FERROCARRILES ARGENTINOS

UTILIZACION	TROCHA	ESCALA
COCHES MATERFER Conjunto de freno	1676	1:2

COLGANTE PARA PORTA ZAPATA

DIBUJO F 20917

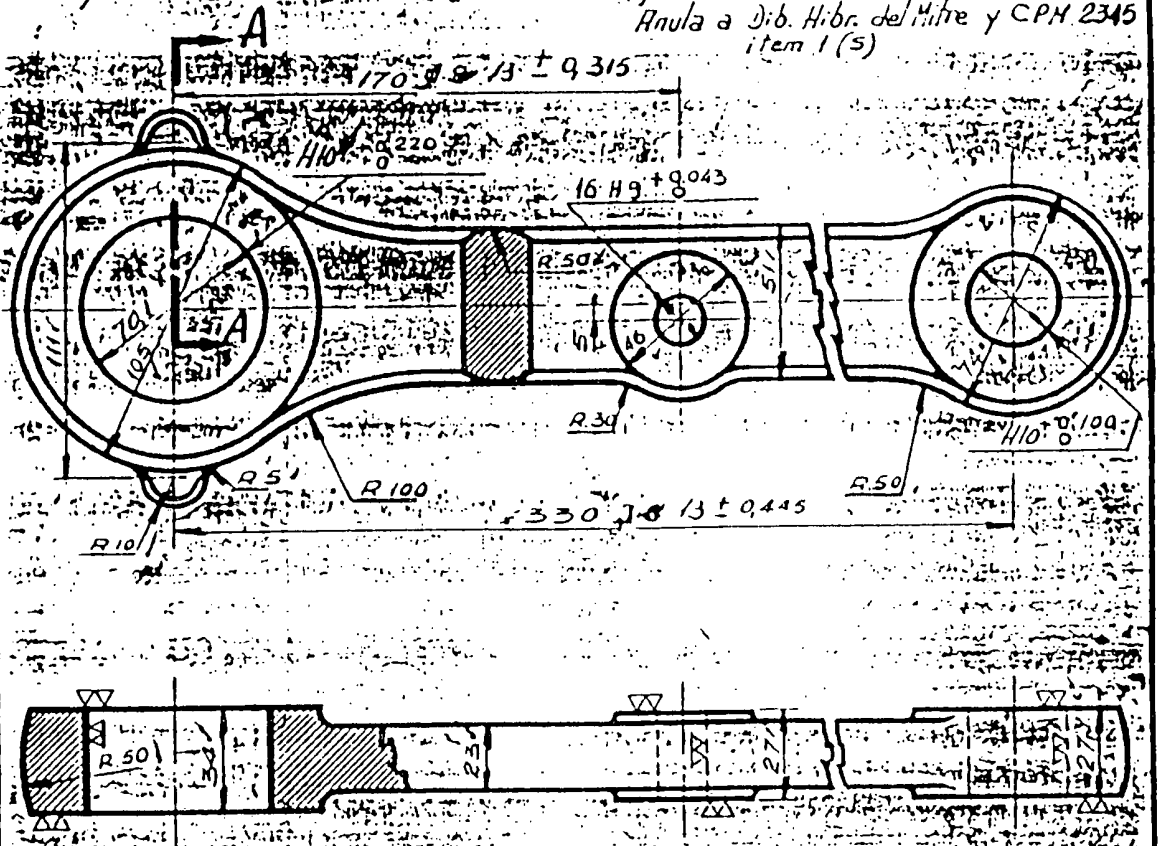
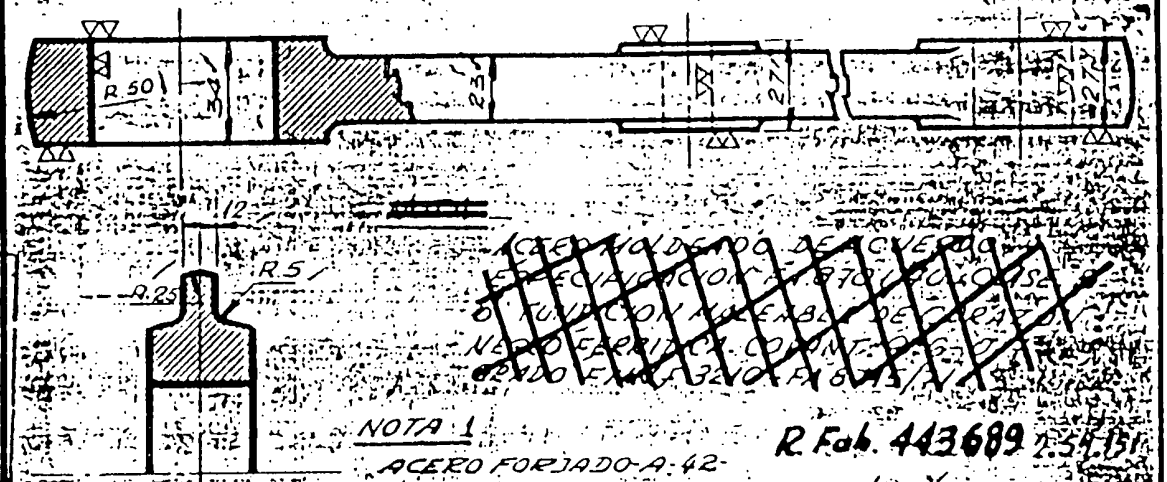
~~ACERO MOLDEADO DE ACUERDO A ESPECIFICACION FA 870 ... O FUNDICION MALEABLE DE CERAMICA NEGRO FERRITICA COMANT ... GRADO FMC 32 ...~~

Emisión: c = Se cambió hibrido; Anterior: Hib. 9022232000/0 Anterior: HB 0 0,033 y en ojal mayor anterior HB 0 0,033 Anula a MAT 0539 ITEM 1 Villarruel 7-4-78 Emis. Se colocó material ... Emisión: d = Se cambió dimensión y tolerancia en alojamiento de buje de ojal mayor anterior 7/HB 0 0,046 Emis. Dibujado según ... original Emis. 6 Se cambió material anterior acero fundido IRAM 5271 ... 45

Emis. 6 Se cambió material anterior acero fundido IRAM 5271 ... 45

ACERO FORJADO A-42 IRAM 538.
